**Avis délibéré de la mission régionale
d'autorité environnementale
Hauts-de-France
sur le projet de parc éolien de Brunehaut
de la société « SPV Voltaire »
sur les communes d'Humbert et Sempy (62)
Étude d'impact de décembre 2024**

n°MRAe 2025-8782

AVIS DÉLIBÉRÉ n° 2025-8782 adopté lors de la séance du 11 juin 2025 par
la mission régionale d'autorité environnementale Hauts-de-France

Situation du projet par rapport aux parcs refusés des Orchidées et des Magnolias (carte page 121 de l'étude paysagère)

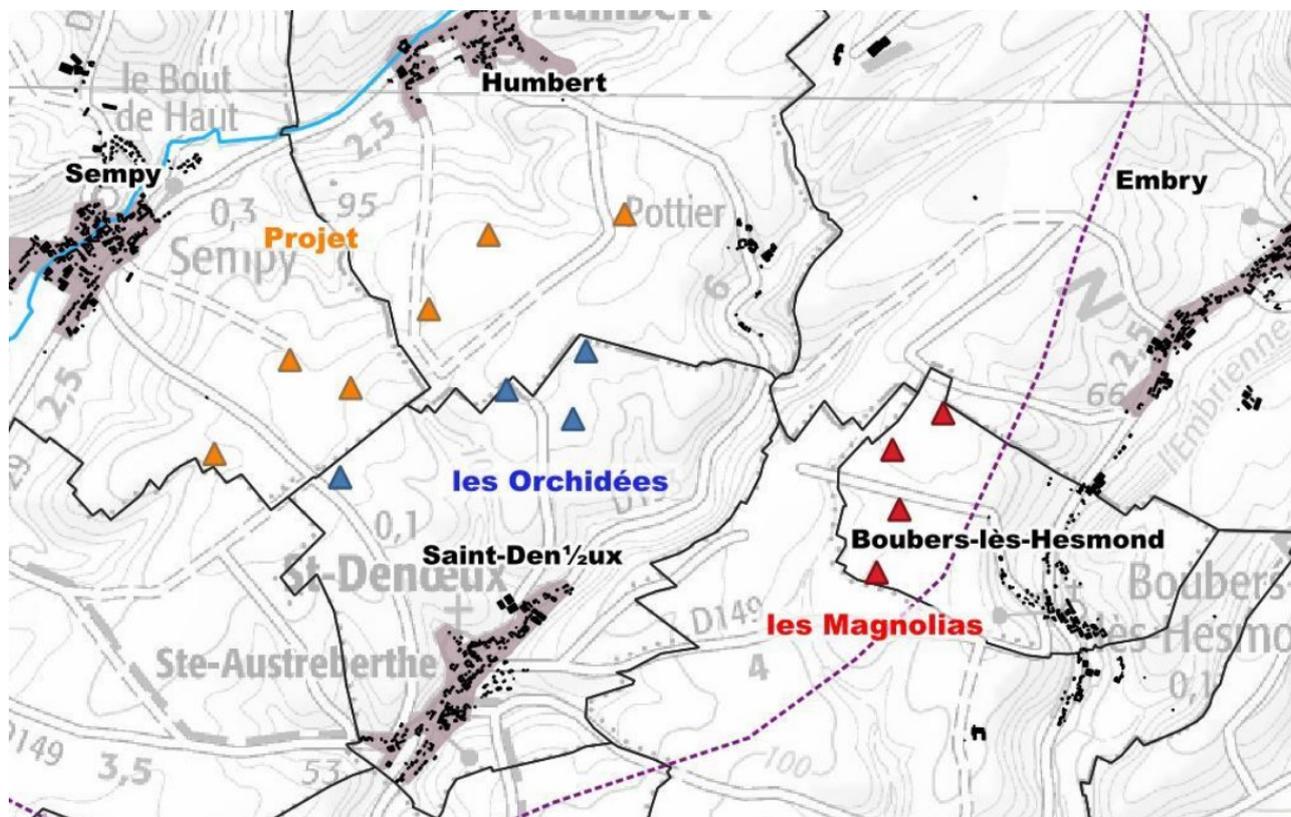
Le parc éolien de Brunehaut présenté par la société « SPV Voltaire » porte sur la création de six éoliennes sur le territoire des communes d'Humbert et Sempy dans le département du Pas-de-Calais. Il est situé à proximité des zones d'implantation potentielles envisagées pour les parcs éoliens des Orchidées et des Magnolias qui ont fait l'objet d'un arrêté préfectoral de refus.

Le projet, présenté par la société « SPV Voltaire », filiale de NOTUS Energy, porte sur la création de six éoliennes sur le territoire des communes d'Humbert et Sempy dans le département du Pas-de-Calais. Il est situé à proximité de la zone d'implantation potentielle envisagée pour le parc éolien des Orchidées² qui prévoyait quatre éoliennes et qui a fait l'objet d'un arrêté préfectoral de refus le 21 novembre 2024 (l'éolienne la plus proche, la E3, est à 480 mètres de ce parc). Il est également proche du parc éolien des Magnolias³ qui prévoyait quatre éoliennes qui a également été refusé (distance de 2 kilomètres).
